Válasz opponensi bírálatra

<u>Opponens:</u>	Dr. Bihari Péter, PhD, egyetemi docens, BME Energetikai Gépek és Rendszerek Tanszék
<u>MTA értekezés címe:</u>	Speciális módszerek szakaszos desztillációra
<u>Szerző:</u>	Dr. Modla Gábor

1. ábra A refluxarány (R) és tányérszám (N) kapcsolata

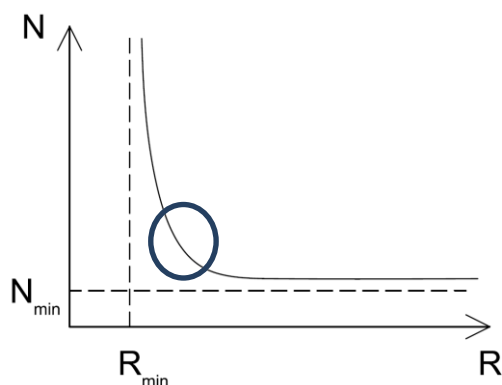
7) *„A reaktív nyomásváltó szakaszos desztilláció bemutató hetedik fejezetben újra előkerülnek a részletes elemzés és magyarázat nélküli megállapítások. Erre jellemző példa a 7.1.1. szakasz, melyben minden további magyarázat nélkül két egyenlet található. A 7.2. alfejezetben, a 83. oldal tetején lévő bekezdésben a következő megállapítást teszi a szerző: a minimális fajlagos energiaigény egyben minimális működési költséget is jelent. Ez a fajta összekapcsolása a két mennyiségnek nem állja meg a helyét, hiszen az egyik fajlagos mennyiség, míg a másik (a megnevezése alapján) nem az. Ugyanebben a bekezdésben később eltűnik a „fajlagos” jelző az energiaigény kifejezés elől, ami így már más jelentéstartalommal bír. Nem kapunk magyarázatot arra, hogy a 7.10a. ábrán a nyilak milyen jelentéssel bírnak a fajlagos energiaigény tekintetében. A fejezet összefoglalásában a jelölt*

megállapítja, hogy „...a kolonnaméret csökkentésével a fajlagos energiaigény növekszik.”
Miért? Mi a magyarázata ennek a változásnak?”

A 7.10.a ábrán a nyilak a fajlagos energiaigény növekedés irányába mutatnak.

A kolonnaméret jelentősen befolyásolja a fajlagos energiaigényt. A tányérszám csökkenésével a refluxarányt növelni kell, azaz a fajlagos energiaigény növekszik ahhoz, hogy ugyanazt a terméktisztaságot elérjük (1. ábra).

Az összefoglalásban csak arra szerettem volna utalni, hogy a számításokhoz az optimális refluxarányhoz közeli értéket választottam az adott feladathoz, melyet körrel jelöltem az 1. és a 2. ábrán.
